Erratum Ontwerpnota Roggenplaat

Erratum Ontwerpnota Roggenplaat		Status: Definitief		
Behorend bij:		Versie: 1		
Ontwerpnota Roggenplaat PZDT-R-10351 ontw		Datum: 21 december 2010		
controle	Auteur	Intern	Toetsgroep	Projectbureau Zeeweringen
[Redacted]				
Paraaf:				
Datum:				
Documentnummer Erratum: PZDT-R-10351 ontw

Dit erratum is een aanvulling op de ontwerpnota Roggenplaat [PZDT-R-10134] en behandelt de wijziging van de bekleding op de westelijke ringdijk van de Roggenplaat, alsmede de bekleding welke toegepast gaat worden op de hoofdwaterkering van de Roggenplaat evenwijdig aan de Rijksweg N59.

DWARSPROFIEEL 8 bestaand

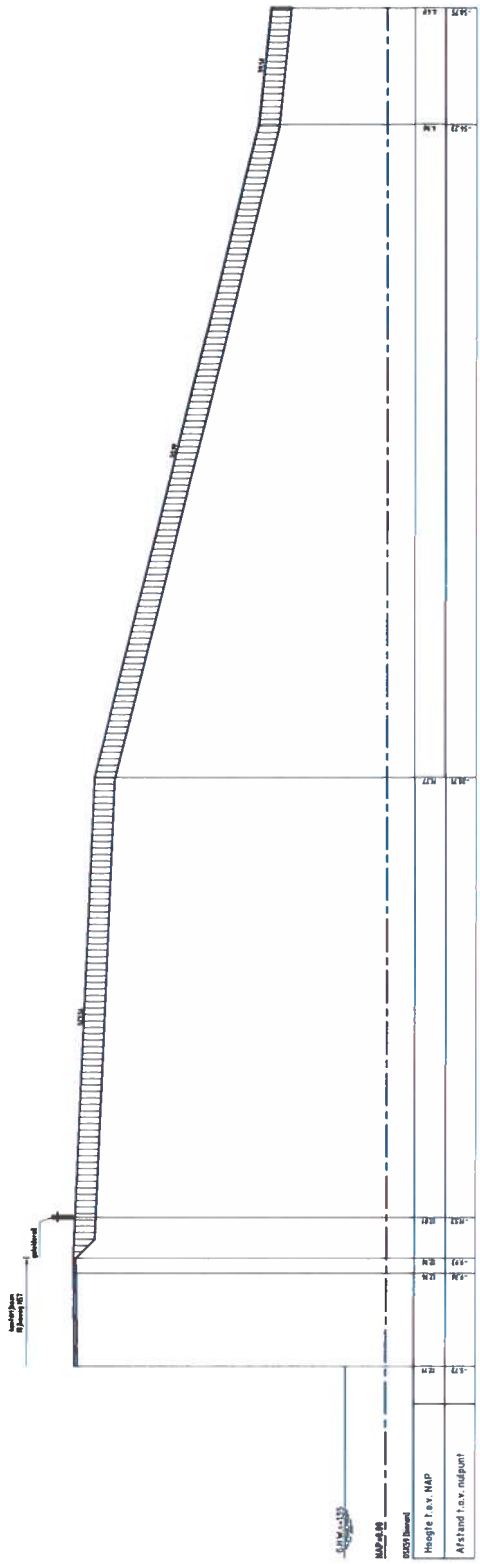
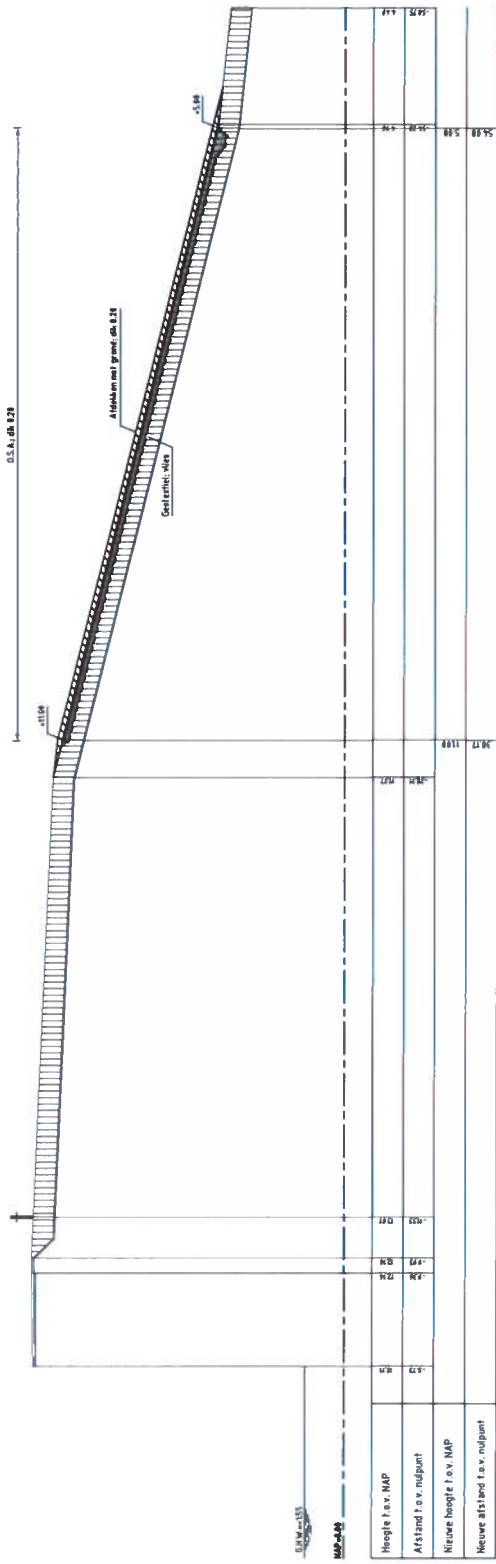
6.6 Bekleding op de Hoofdwaterkering (nieuwe paragraaf)

Aan de westzijde van de hoogwaterkering komt door golfoverslag over de Westelijke Ringdijk een grote hoeveelheid water te staan. In het memo "Wateroverdrukken asfaltbekleding Roggenplaat" in Bijlage 2.5 worden de gevolgen van deze hoge waterstand beschreven. Behalve opbouw van waterdruk zal ook een golfbelasting optreden ter plaatse van de hoogwaterkering. Bovendien zal sprake zijn van verweking, waardoor macro instabiliteit kan optreden.

Uit het voorgaande blijkt dat om de veiligheid te garanderen de westzijde van de hoogwaterkering moet worden voorzien van een bekleding en daarmee voorkomen moet worden dat door schade op het bovenbeloop van de westelijke ringdijk of door golfbelasting in het talud van de hoofdwaterkering schade zal ontstaan.

Het talud zal daarom worden beschermd door een bekleding toe te passen van gepenetreerde breuksteen welke zal worden afgedekt met grond. De ondergrens van de bekleding wordt afgestemd op de bermhoogte van de westelijke ringdijk. Omdat alleen boven deze berm schade kan ontstaan dient de ondergrens van de bekleding in ieder geval onder deze hoogte te worden aangebracht. Uitgaande van plaatselijk optredende erosiekuilen voor de onderkant van de bekleding wordt de ondergrens van de bekleding vastgesteld op NAP +3,0m.

De bovengrens van de bekleding wordt doorgezet tot een hoogte van de optredende waterstand + $\frac{1}{2}$ Hs. Bij vollopen van de kuip (door golfoverslag) zal de waterstand gelijk zijn aan de kruinhoogte van de westelijke ringdijk. De optredende golfhoogte in de kuip, zoals berekend in Bijlage 3.6., zal 0,99m bedragen. De bovengrens van de bekleding wordt daarom vastgesteld op NAP +8,50m

De bekleding wordt gedimensioneerd op de optredende golfbelasting met een Hs van 0,99m. In Bijlage 3.6 en 3.7 is de berekening weergegeven van zowel de verwachte belasting als de benodigde laagdikte. Geconcludeerd wordt dat een bekleding van met asfalt gepenetreerde breuksteen, met een sortering van 10-60kg en een laagdikte van 0,40 voldoet.

DWARSPROFIEEL 8 nieuw
